SUPERINTENDENCIA DE INDUSTRIA Y COMERCIO

Oficio N° 15411

Asunto: MODELO DE UTILIDAD

Título de la solicitud: “SIDECAR PARA COFRE FUNEBRE EN MOTOCICLETA” (Radicado N°. NC2017/0003047 de 29 de marzo de 2017).

(Figura 8)

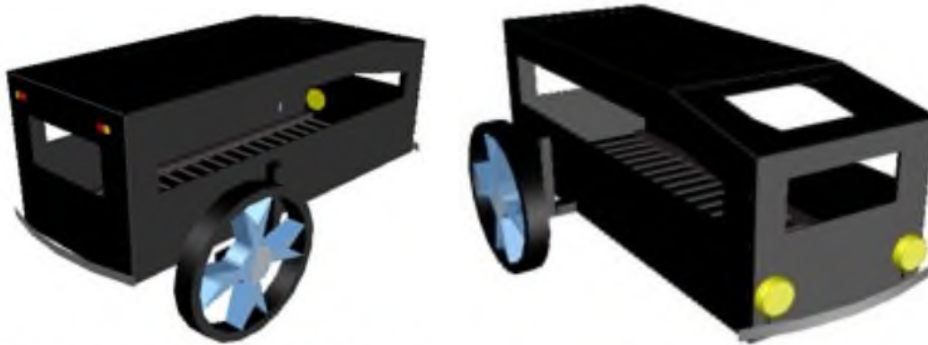
El problema planteado en esta solicitud consiste en la necesidad de diseñar una estructura de sidecar para ser usado como coche fúnebre fácilmente ajustable a una motocicleta.

Para resolver este problema técnico la solicitud en estudio proporciona un accesorio para las motocicletas que consiste en transformar el sidecar convencional (carrito aledaño a la moto), a un vagón compacto sobre el mismo chasis del sidecar convencional, reemplazando la silla para transporte de una persona para recreación o traslado a un dispositivo para traslado de un cofre o ataúd.

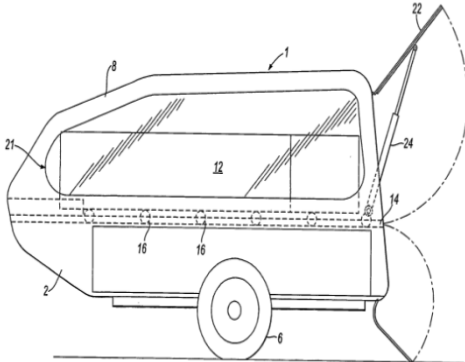
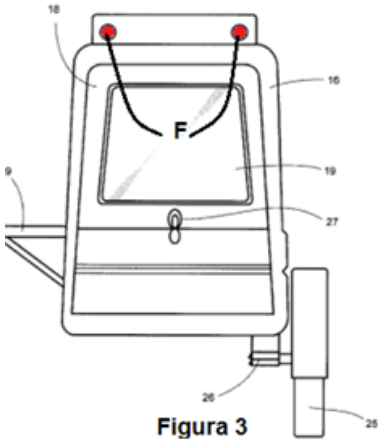
La reivindicación 1 consiste en un *“Sidecar para cofre fúnebre en motocicleta, que comprende un vagón sólido y hermético con puerta trasera para que en su interior se pueda ubicar un cofre funerario (ataúd), sus partes y diseño se explican y se describen en la imagen No. 3 de esta descripción. Denotando un cuerpo del vagón (a), un sistema de luces (e-i), un piso interno de rodachines o rodillos giratorios (j), una puerta trasera (g), un sistema de ventanas (c-d, f-h) y una parrilla superior (k).”* (Ver radicado N°. NC2017/0003047 del 10 de julio de 2017).

Comparación de las características técnicas esenciales, con las del estado de la técnica:

| Características esenciales                                                                                         | D1                                                                                                                                                                                                                                                           | D2                                                                                                                                                                                                                                                                                                                                                                                                                                                                                                                            |
|--------------------------------------------------------------------------------------------------------------------|--------------------------------------------------------------------------------------------------------------------------------------------------------------------------------------------------------------------------------------------------------------|-------------------------------------------------------------------------------------------------------------------------------------------------------------------------------------------------------------------------------------------------------------------------------------------------------------------------------------------------------------------------------------------------------------------------------------------------------------------------------------------------------------------------------|
| Un vagón sólido y hermético con puerta trasera para que en su interior se pueda ubicar un cofre funerario (ataúd). | Una superestructura lateral (8) que define un área de recepción cubierta (10) para los restos mortales del difunto e incluye una puerta de acceso a través del cual los restos mortales pueden insertarse y retirarse de dicha área (10) (reivindicación 1). | Una estructura de sidecar con ruedas en forma de un coche fúnebre unido al lateral de dicha motocicleta, incluyendo la estructura lateral una plataforma inferior, una pared frontal, paredes laterales, una pared trasera y un techo para definir un compartimiento cubierto que sirve como área de recepción para el alojamiento de los restos mortales de una persona fallecida (resumen).                                                                                                                                 |
| Un cuerpo del vagón (a). Un sistema de luces (e-i).                                                                | Una superestructura lateral (8) que define un área de recepción cubierta (10) (reivindicación 1). La superestructura (8) es de forma rectilínea (reivindicación 9).                                                                                          | En la figura 1 se muestra la estructura sidecar (12) incluye una cubierta inferior (13), una pared frontal (14), paredes laterales (15), una pared trasera (16) y un techo (17) para definir un compartimiento de cubierta que sirve como área de recepción para el alojamiento de los restos mortales de un difunto. La estructura sidecar (12) está provisto también con una puerta (18) de acceso en la pared posterior del mismo, la visualización de ventanas (19) provistas en la parte frontal, lateral, y las paredes |

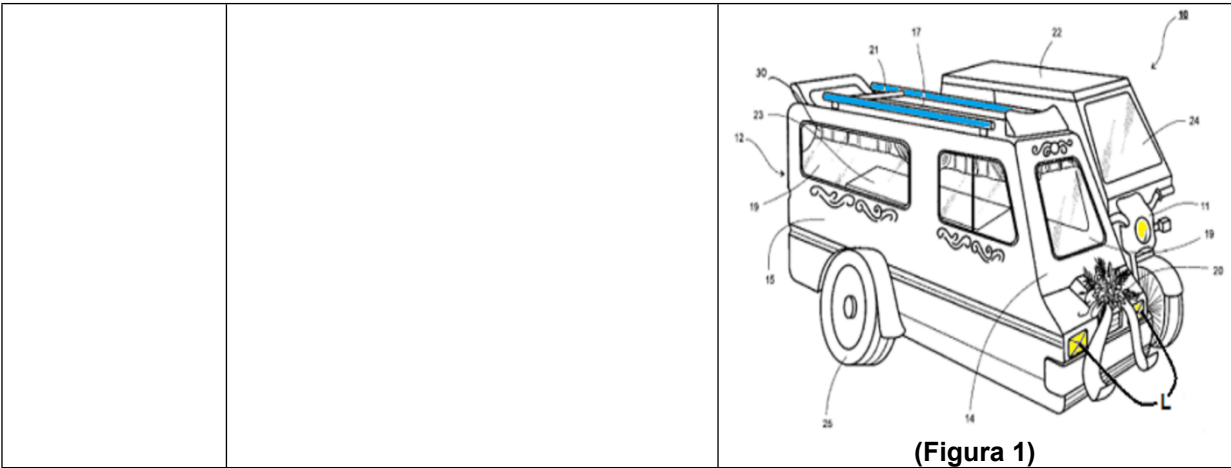
|                                                          |  <p>(Figura 6)</p>                                                                                                                                                                                                                                                                                                                                                                                                                     | <p>traseras de los mismos, titular de corona de (20) en la pared frontal del mismo, y los pasamanos (21) en el techo (17) (Pág. 4, líneas 6 a 11), (Figura 1). En la figura 1 se muestra las luces (L) y en la figura 3 se muestran las luces (F) (Figs. 1 y 3).</p>  <p>Figura 3</p> |
| Una puerta trasera (g).                                  | La puerta de acceso es una puerta trasera (22) (reivindicación 4).                                                                                                                                                                                                                                                                                                                                                                                                                                                      | En la figura 2 se muestra que la estructura sidecar (12) está provista también con una puerta (18) de acceso en la pared posterior de la misma (Pago. 4, líneas 7 a 11). (Fig. 2).                                                                                                                                                                                       |
| Un sistema de ventanas (c-df-h).                         | La superestructura (8) está encerrada y está provista de una parte superior acristalada (20) con paneles transparentes (21) en su lado, extremo y techo (23) con el fin de permitir a los dolientes ver el ataúd y cualquier tributo floral durante el tránsito y al llegar a la iglesia, el crematorio o el lugar del entierro. Una ventana trasera acristalada (22) está situada en y articulada al extremo trasero de la superestructura y está montada de manera que facilita la apertura y el cierre (Párr. 0019). | En las figuras 1 y 2 se muestra que la visualización de 10 ventanas (19) provistas en la parte frontal, lateral, y las paredes traseras de los mismos (Figs. 1 y 2).                                                                                                                                                                                                     |
| Una parrilla superior (k).                               | La parte superior de la superestructura (8) está provista de rieles de guirnalda. (Reivindicación 10). El vehículo de la presente invención puede proporcionarse en su techo con barandillas, por ejemplo, rieles de guirnalda, a la manera de un coche fúnebre convencional con el fin de definir una plataforma sobre la que pueden descansar florales u otros tributos al difunto (Párr. 0012).                                                                                                                      | En las figuras 1 y 2 se muestra la estructura de pasamanos (21) en el techo (17) de la estructura (12) (Figs. 1 y 2).                                                                                                                                                                                                                                                    |
